②改善箇所説明図

改善の内容

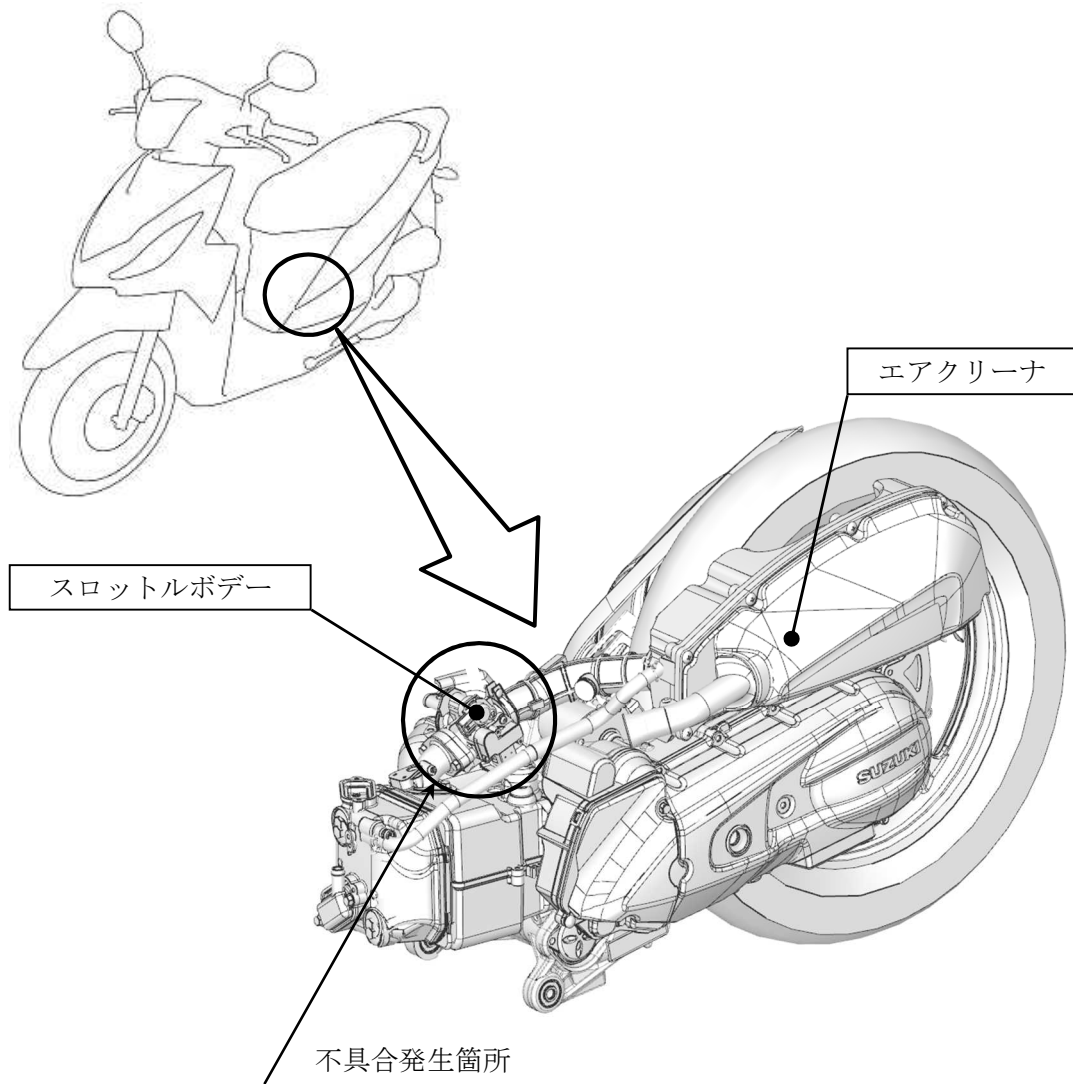
車両製造工程において、原動機エアクリーナ内部にボルトが混入したものがあある。そのため、走行中の振動等により当該ボルトがスロットルボデーへ移動し、最悪の場合、スロットルバルブにはさまり、原動機の回転数が下がらないおそれがある。

全車両、エアクリーナとスロットルボデーを点検し、ボルトを発見した場合は取り除く。

注： は点検する部品を示す。

識別：サイドスタンドブラケットに黄色のシールを貼付する。
